社團法人臺南市建築師公會

第一屆第六次法規研究委員會會議紀錄

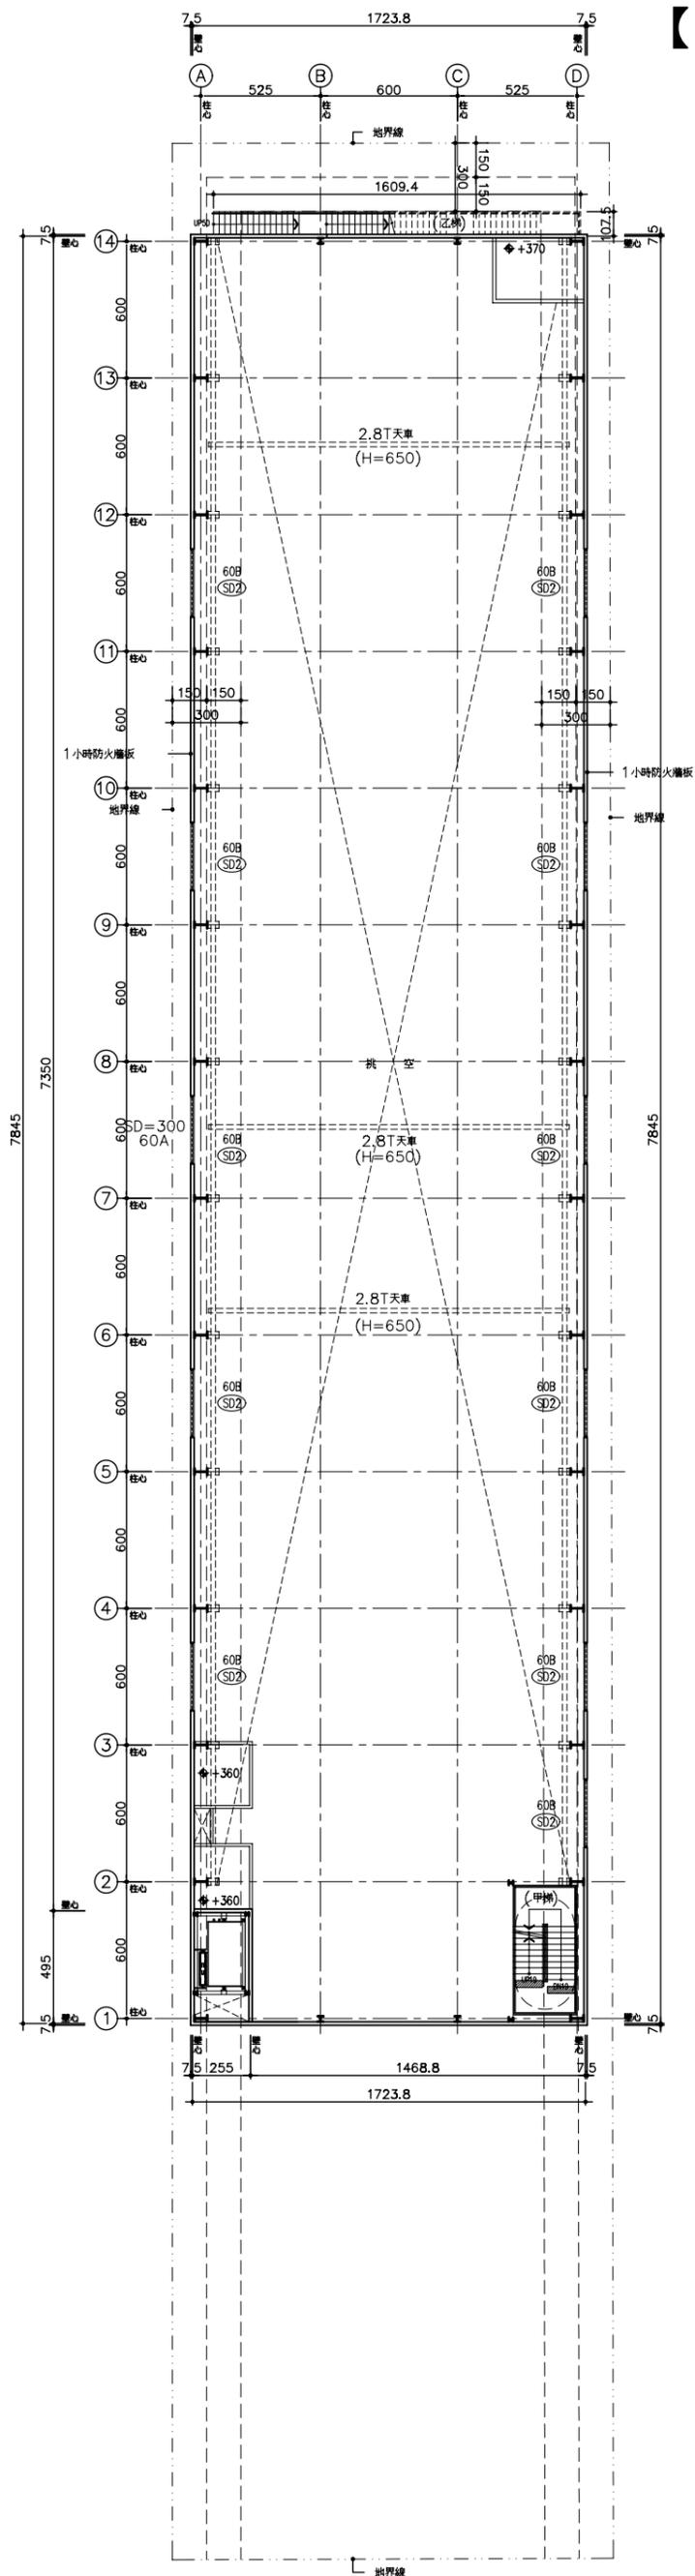
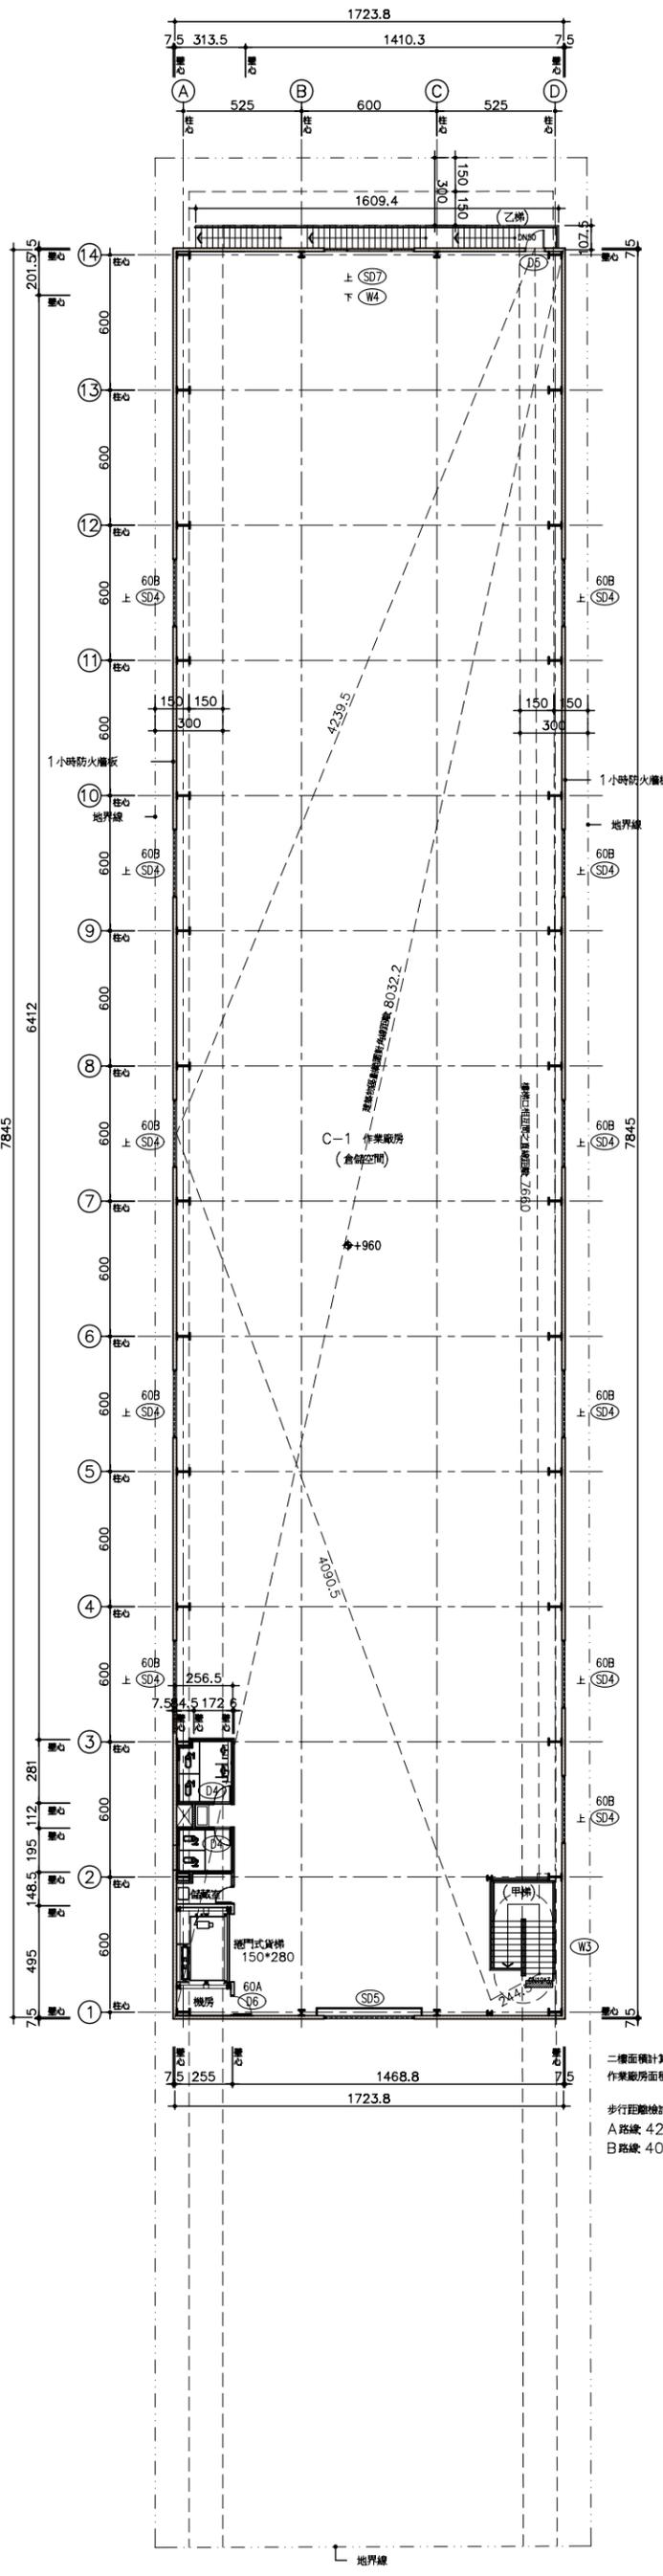
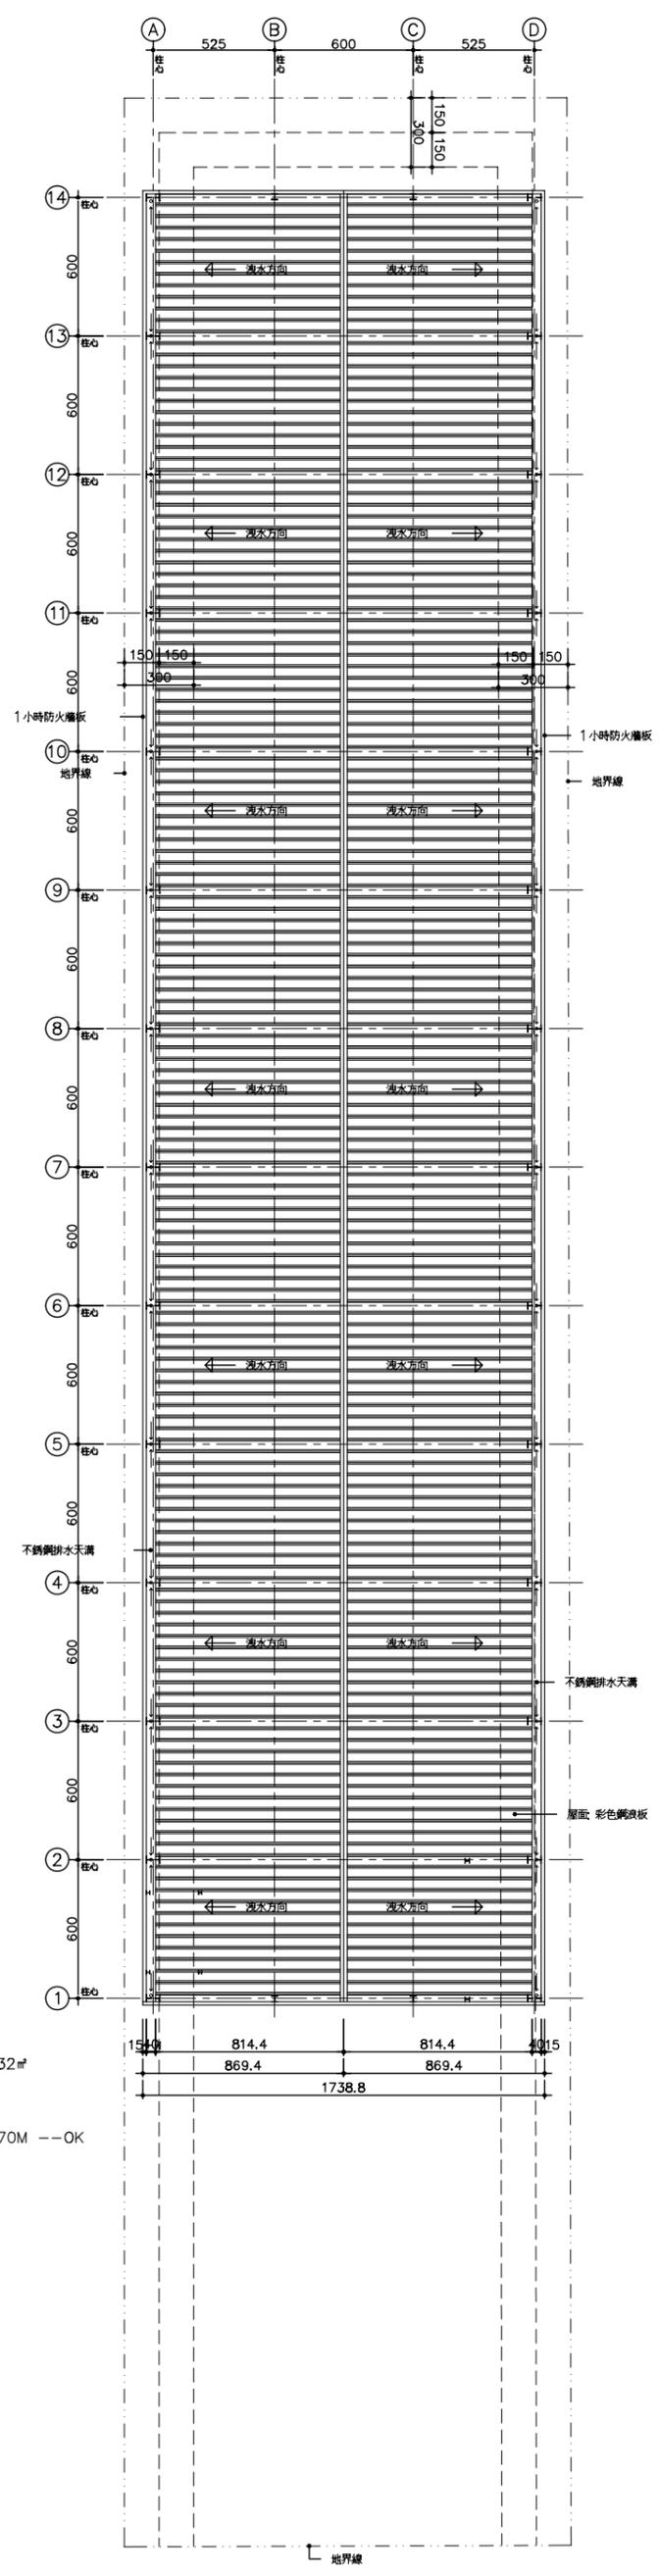
提案一：詠先股份有限公司擬於永康區葛松段547地號申請新建工廠類建築物，因使用用途特殊，是否得免設置無障礙昇降設備，詳如說明，提請討論。（提案人：陳重宜建築師）

- 一、本次申請作業廠房屬於金屬加工製造及塗裝廠，第貳層為廠房（原料、半成品倉），存放生產原料、塗料及半成品，採堆高機作業。
- 二、地面層生產區皆有架高工作台，且工作人員需使用堆高機搬動原料及半成品等物品，因此不會僱用行動不便者人員。
- 三、本次申請建築物第貳層屬使用用途特殊，不適合行動不便者從事本項工作，爰依建築技術規則建築設計施工編（以下簡稱本編）第167條第3項規定，請准予免設置無障礙昇降設備，其餘建築物無障礙設施仍依法設置。
- 四、本案相關平面及現況照片詳本提案附件。P1~P2

- 一、本案第貳層使用用途特殊，依本編第167條第三項規定，准予免設置無障礙昇降設備。

(住宅/非都審案件/正面臨建築線/後段庭院有抬高設計)
住宅臨基地地界線設置圍牆之高度測計基準

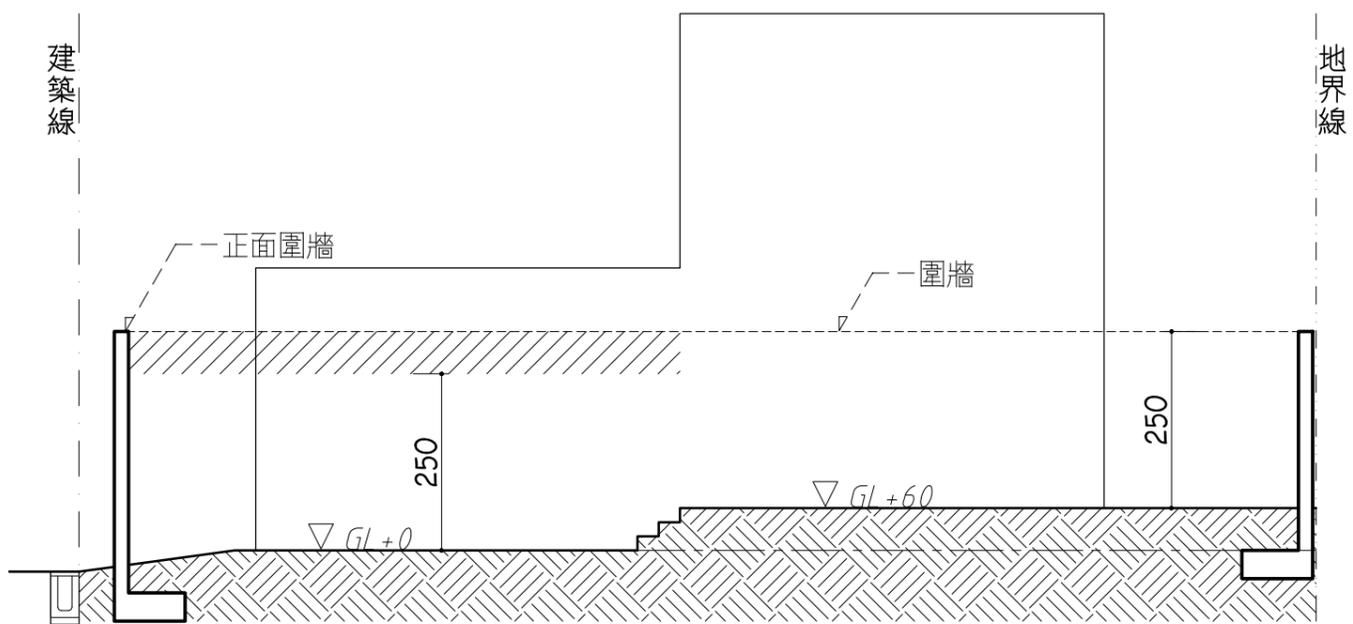
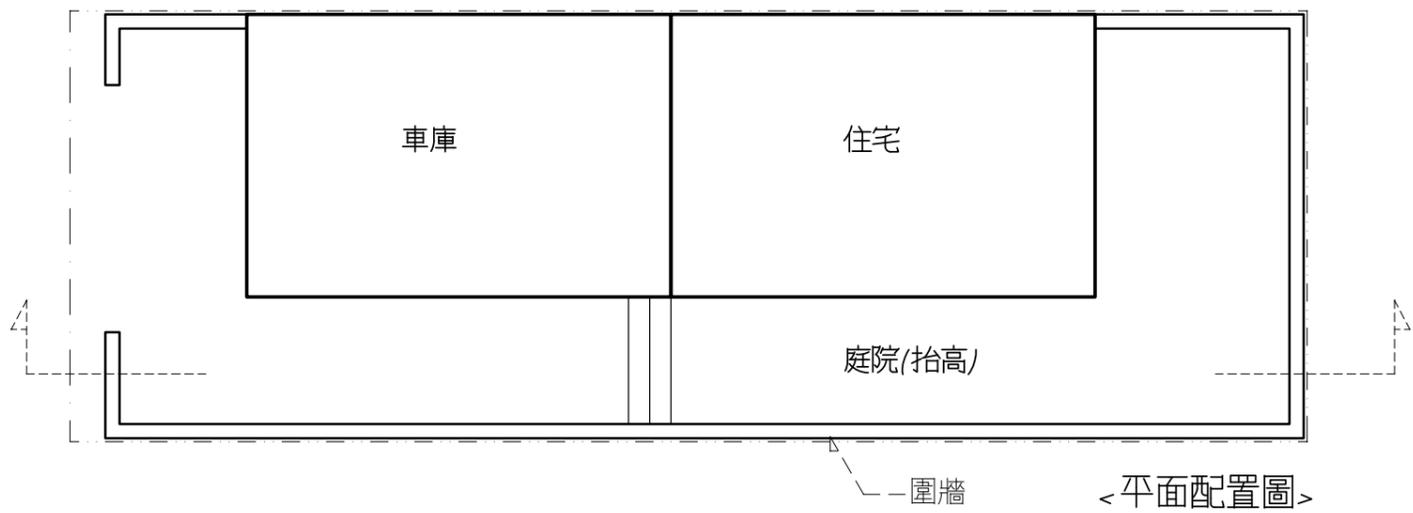
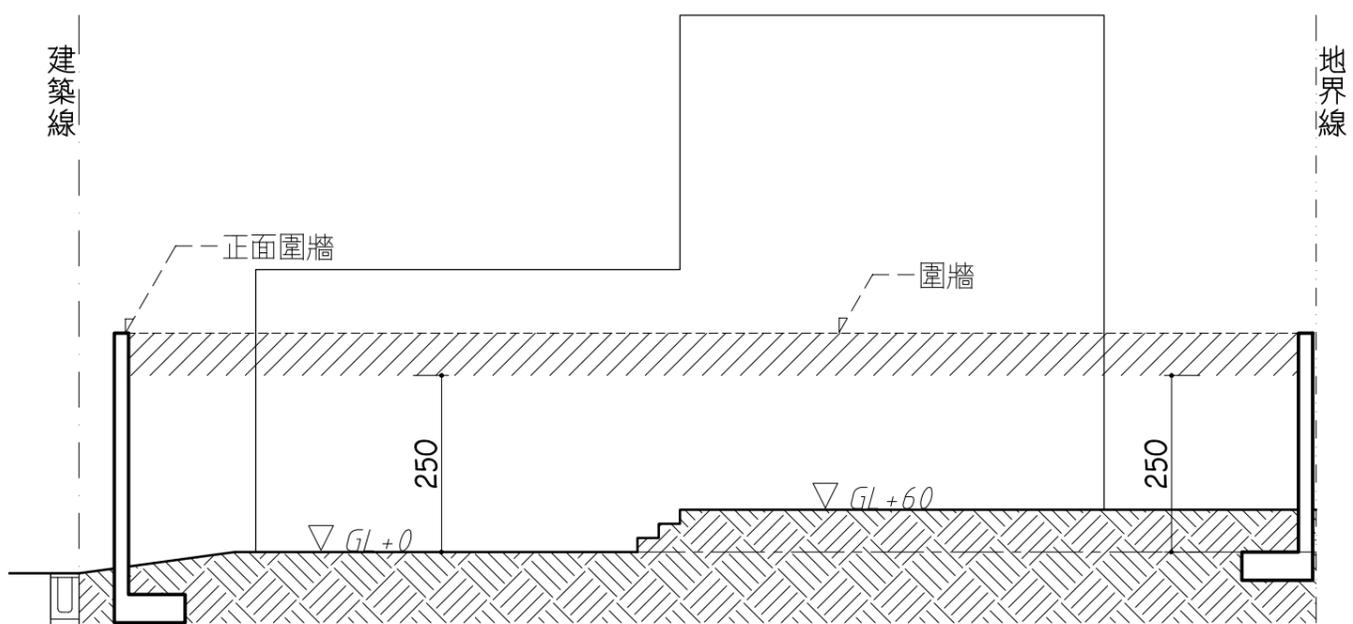
- 一、依內政部營建署前於 101.2.3 台內營字第 1010800620 號函訂定「建築基地圍牆設置原則」之第 1 條規定略以：「....圍牆，實體部分之高度以不超過二點五公尺為原則」，其計測基準是(A)基地內側回填面起算還是(B)基地地面 GL 起算？
- 二、又依臺南市「私人建築都市設計審議原則編」第 11 條規定：「本市商業區除外之各種使用分區，其供公眾使用建築物臨接計畫道路或現有巷道側原則上不鼓勵設置圍牆，如有設置需要，應為透空式設計，其圍牆高度(h)不得高於 180 公分，牆面鏤空率須達 50%以上，牆基高度不得高於 45 公分；否則應經本市都市設計審議通過後，始得設置」。且繪製圍牆設置之圖例說明，相關文件詳本提案附件。P3-P4

A. 若參考 台南市【私人建築都市設計審議原則篇】第十條...其圍牆高度(h)應由內側算起不得高於...，乃為基地「內側」各處回填土或鋪面為計測起點

B. (一股股長曾表示過) 比照建築物高度，以基地地面起算 (圖面上GL絕對基準)

- 一、本案採通案決議：圍牆(面臨道路或通路側除外)之高度限制得自圍牆於基地整地後之內側接觸地面任一點起算，其高度不得大於 2.5 公尺。
- 二、提下一次臺南市政府建造執照及雜項執照簽證項目抽查復核小組會議討論。

第 89 條 圖 89—(1)

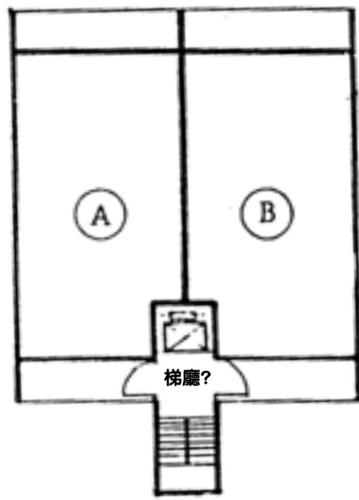
說明：今設計類似如技術規則圖 89-(1)之 5 層樓集合住宅，且此樓梯為符合第 33 條說明三淨寬度 75 公分以上之戶外直通樓梯，其法令適用疑義如下：

- 一、依建築物無障礙設計規範及本編規定，其無障礙樓梯可否得為淨寬度 75 公分以上之戶外直通樓梯？
- 二、又戶外直通樓梯以及昇降機道所連接的「共同使用之樓梯間兼昇降機間之梯廳」區域，是否能適用本編第 162 條「其梯廳面積未超過該層樓地板面積百分之十部分，得不計入該層樓地板面積」之規定？
- 三、參考 104 年第 3 次復核小組會議提案二十一及 101.3.30 復核小組第 9 次會議紀錄提案三決議。若此區為開放的走廊式設計，則自戶外進出昇降機間之出入口裝設之防火門，得否需具遮煙性能？其昇降機道出入口裝設之門（電梯門）得否免具遮煙性能？詳本提案附件。P5

- 一、本案說明第一、二項議題，本編已有明定，執行尚無疑義。第三項議題，倘自各居住單元進入昇降機間之出入口設置防火門且具遮煙性能，則昇降機道出入口裝設之門（電梯門）得免設置具防火及遮煙性能之防火門。
- 二、提下一次臺南市政府建造執照及雜項執照簽證項目抽查復核小組會議討論。
